電気装置(ボディー電装品制御ユニット)に関するリコール情報

リコール届出一覧表

リコール開始日	平成25年7月23日
リコール届出番号	外-1954
届出者の氏名又は名称	プジョー・シトロエン・ジャポン株式会社 代表取締役 上野 匡久 (製作国： フランス共和国) (製作番号： オートモビル・シトロエン) (問い合わせ先： 0120-55-4106 シトロエンコール)
不具合部位(部品名)	電気装置(ボディー電装品制御ユニット)
基準不適合状態にあると認められる構造、装置又は性能の状況及びその原因	ボディー電装品制御ユニットのソフトウェアが不適切なため、エンジンを始動させようとした際に、ステアリングロック解除の信号を受けてもエンジン始動に必要な信号を当該ユニットが発せず、エンジンが始動しないことがある。
改善措置の内容	全車両、ボディー電装品制御ユニットのソフトウェアを書き換える。
不具合件数	0件
事故の有無	なし
発見の動機	本国メーカーからの情報による。
自動車使用者及び自動車分解整備事業者に周知させるための措置	使用者：電話・ダイレクトメールにて通知する。 自動車分解整備事業者：日誌連発行の機能投入稼働する。 対象実施車両：対象実施車には、運転者席側ドア開口部のドアロックストライカー付近に外-1954のステッカーを貼付する。

改善箇所説明図

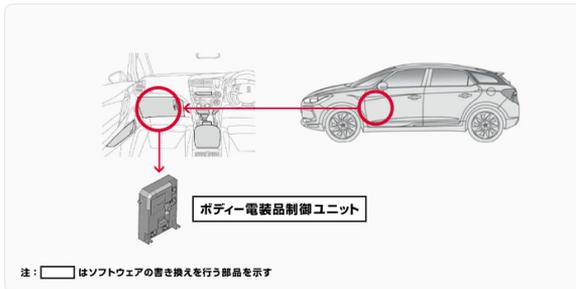
ボディー電装品制御ユニットのソフトウェアが不適切なため、エンジンを始動させようとした際に、ステアリングロック解除の信号を受けてもエンジン始動に必要な信号を当該ユニットが発せず、エンジンが始動しないことがある。

全車両、ボディー電装品制御ユニットのソフトウェアを書き換える。

対象済車両には、運転者席側ドア開口部のドアロックストライカー付近に外-1954のステッカーを貼付する。
